Informe Consolidado de Solicitud de Aclaraciones, Rectificaciones y/o Ampliaciones Complementario al Estudio de Impacto Ambiental del Proyecto "Modificación Proyecto de Extracción y Procesamiento de Áridos y Relleno con Residuos de la Construcción y Demolición en Fundo Miraflores"

Nombre del Titular : Melón Áridos Limitada.
Nombre del Representante Legal : Cristian Andrés Yichi Arellano
Dirección : Camino Lonquén N° 11620, San Bernardo

El presente Informe Consolidado de Solicitud de Aclaraciones, Rectificaciones o Ampliaciones Complementario a la Adenda del Estudio de Impacto Ambiental del proyecto "Modificación Proyecto de Extracción y Procesamiento de Áridos y Relleno con Residuos de la Construcción y Demolición en Fundo Miraflores", contiene las observaciones generadas en virtud de la revisión de la Adenda.

Figura 3: Área influencia de MPS.

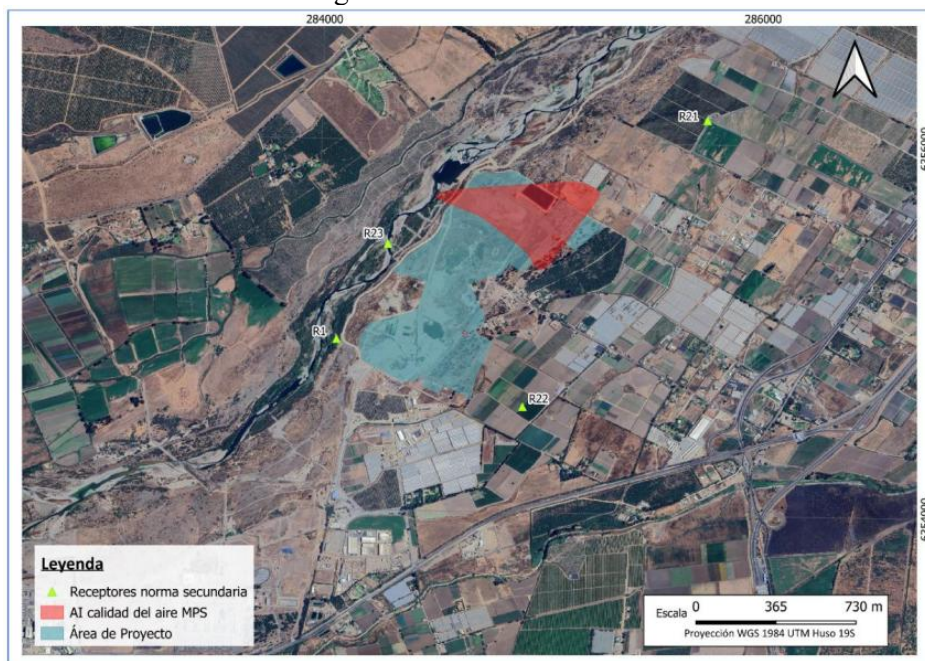
49. Respecto de la Adenda, respuesta 103, y el área de influencia de calidad del aire, en específico de MPS, se solicita aclarar por qué no se visualiza el aporte de la planta de procesos, dado que estaría en operación en conjunto con la extracción. Se solicita actualizar en caso de corresponder.

Figura 4: Límites del proyecto versus superficie de corta declarada en el PAS 149.

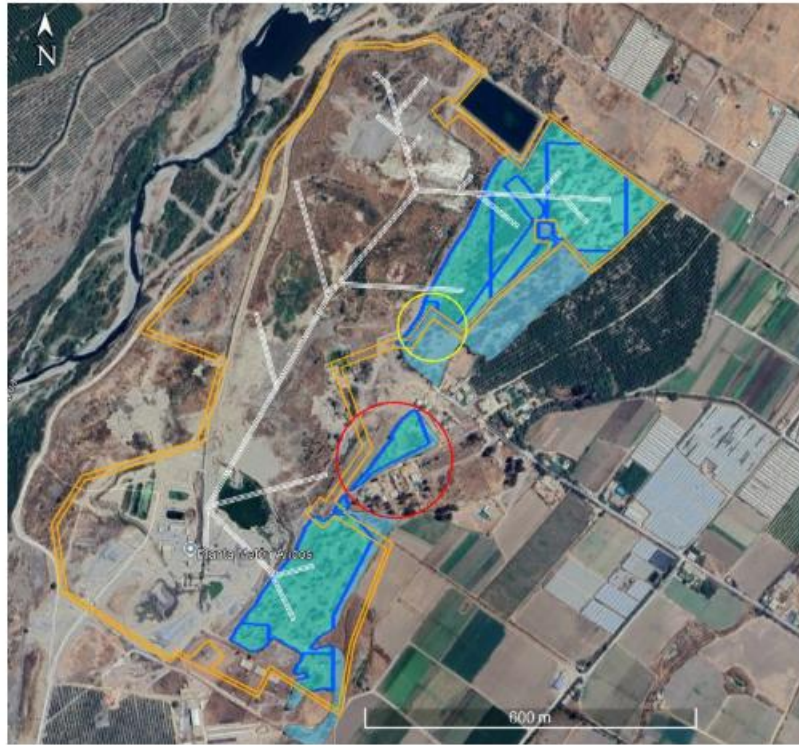
- c) En la Adenda, Apéndice 35.1-1 “Planos A2-PAS149”, se indica que en el área de corta denominada “1.09” la superficie a afectar corresponde a 0,53 ha. Sin embargo, dicha área se emplaza fuera de los límites del proyecto que fueron actualizados en la Adenda, Anexo 01 kmz y para el análisis del PAS, el Titular mantiene los límites del proyecto declarados en el EIA que ya se encuentran desactualizados.

La siguiente imagen da cuenta de esta situación, destacando en color rojo el área denominada “1.09”, localizada fuera del límite de intervención directa. Asimismo, en color amarillo se identifica uno de los sectores que sería necesario incorporar al PAS 149 para la adecuada implementación de la respectiva franja de resguardo.

Figura 5: Perfil transversal 1, Sub polígono B3-C3.

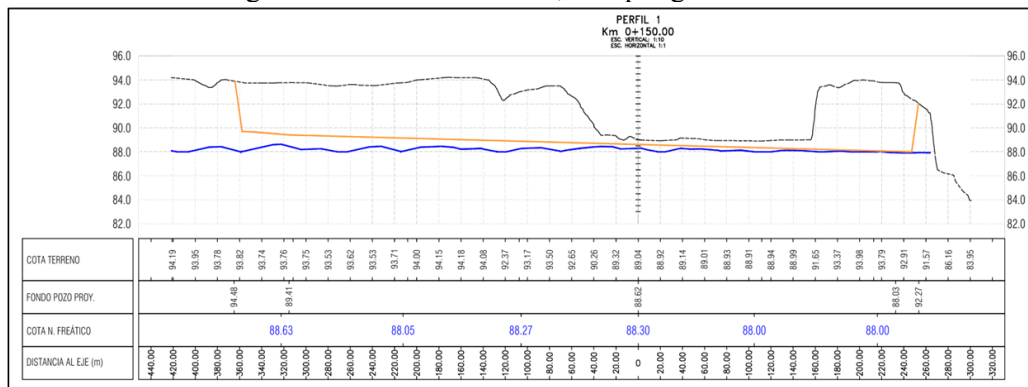
- d) En la Adenda, Anexo 15, página 46, se señala que: “no se contempla intervenir ni modificar la cota de extracción definida, manteniéndose un resguardo permanente respecto del acuífero, con el fin de evitar alteraciones al flujo natural de las aguas subterráneas”, pero en el perfil que se muestra en la Figura 5 del ICSARA (Ilustración 3.5.30), es claro que, en el extremo derecho de dicho perfil, la cota de extracción afectará el nivel del acuífero interceptándolo, como se evidencia en la siguiente figura:

Figura 6: Perfil transversal 5, Sub polígono A1-D2-D3

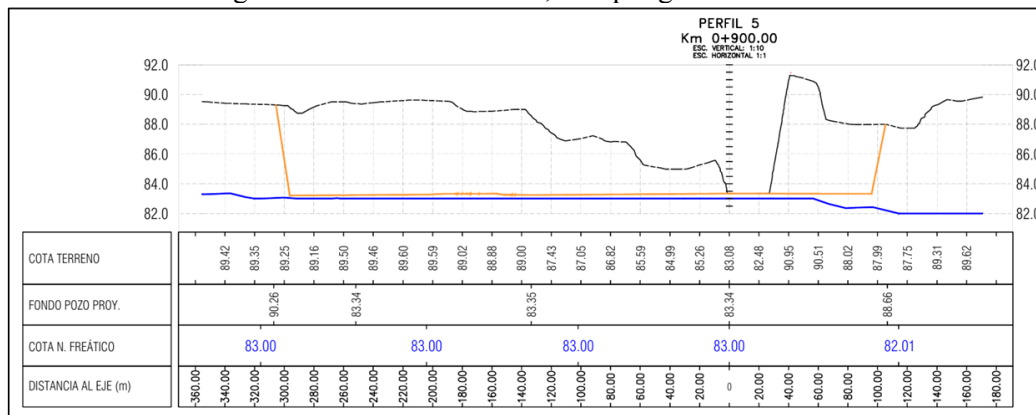
Lo mismo, se aprecia en el extremo izquierdo del perfil que se muestra en la Ilustración 3.5.33 en donde la cota de extracción se aproxima al nivel del acuífero.
